**Forum mondial de l'harmonisation  
des Règlements concernant les véhicules**156<sup>e</sup> session

**Accord de 1958 – Examen de projets d'amendements  
à des Règlements existants proposés par le GRE****Proposition de complément 9 à la série 04 d'amendements  
au Règlement n° 48 (Installation des dispositifs d'éclairage  
et de signalisation lumineuse)****Communication du Groupe de travail de l'éclairage  
et de la signalisation lumineuse\***

#### Zones d'observation de la surface apparente des feux de manœuvre

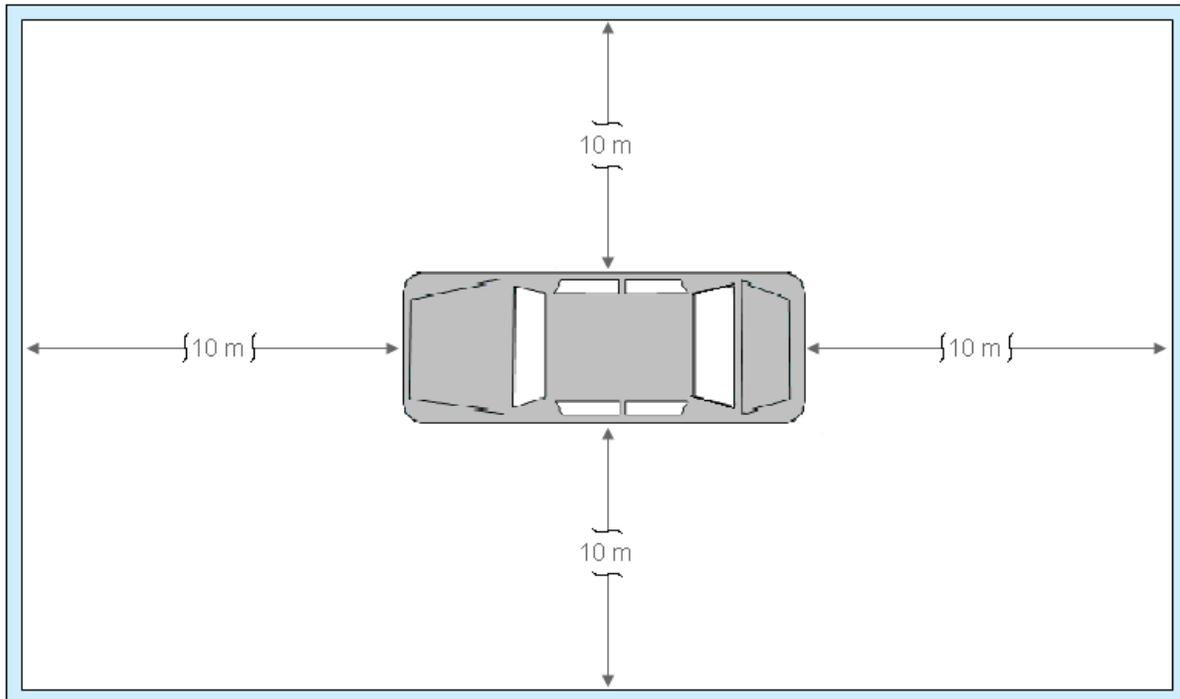
Ajouter une nouvelle annexe 13, comme suit:

Le schéma représente la zone de vision depuis un côté; les autres zones correspondent à la vision depuis l'avant, depuis l'arrière et depuis l'autre côté du véhicule.

- 6.26.8       Témoïn  
Pas de prescriptions particulières.
- 6.26.9       Autres prescriptions
- 6.26.9.1     Le service technique doit effectuer, à la satisfaction de l'autorité responsable de l'homologation de type, un essai visuel pour vérifier que la surface apparente de ces feux n'est pas directement visible pour l'œil d'un observateur se déplaçant dans une zone délimitée par un plan transversal situé à 10 m en avant du véhicule, un plan transversal situé à 10 m en arrière du véhicule, et deux plans longitudinaux situés à 10 m de chaque côté du véhicule, ces quatre plans s'étendant de 1 à 3 m au-dessus du sol parallèlement à celui-ci conformément au schéma de l'annexe 13.
